RESOLUCION No.

POR MEDIO DE LA CUAL SE RENUEVA UN PERMISO DE VERTIMIENTOS Y SE ADOPTAN OTRAS DETERMINACIONES

Que técnicos de la Corporación procedieron a evaluar la información presentada, generándose el Informe Técnico N° **IT-05770** del 22 de septiembre de 2026, dentro del cual se formularon las siguientes observaciones y conclusiones las cuales son parte integral del presente acto:

DESCRIPCIÓN DEL SISTEMA DE TRATAMIENTO- PTAR LA TOLDA:

Registro fotográfico:

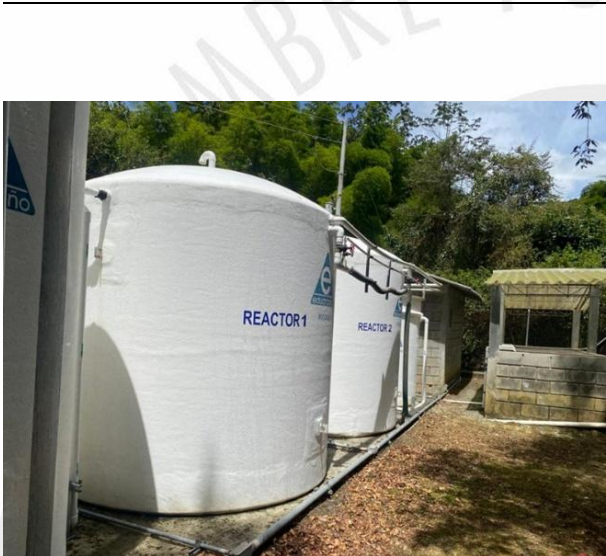
La valla informativa no se encuentra instalada actualmente, (se indicó que se halla en proceso de reemplazo y rediseño por parte del Municipio).

Nota: en la estructura de entrada de la PTAR se observó desprendido un vertedero Sutro, del cual no se brindó información, no obstante, en diseños de la PTAR se consideró una canaleta parshall.

Se informa que ya se encuentra en operación la unidad de filtración y que se encuentra pendiente reactivar la unidad de desinfección.

- 1.5. Aclarar la condición operativa de la estructura de entrada de la PTAR, toda vez que en la visita técnica se identificó el desprendimiento del vertedero tipo Sutro en su interior, de lo cual no se brindó información, presentar propuesta para su puesta en funcionamiento, de modo que se garantice el registro confiable del caudal de entrada a la planta; en su defecto, contemplar la canaleta Parshall, considerada en diseños iniciales de la PTAR.
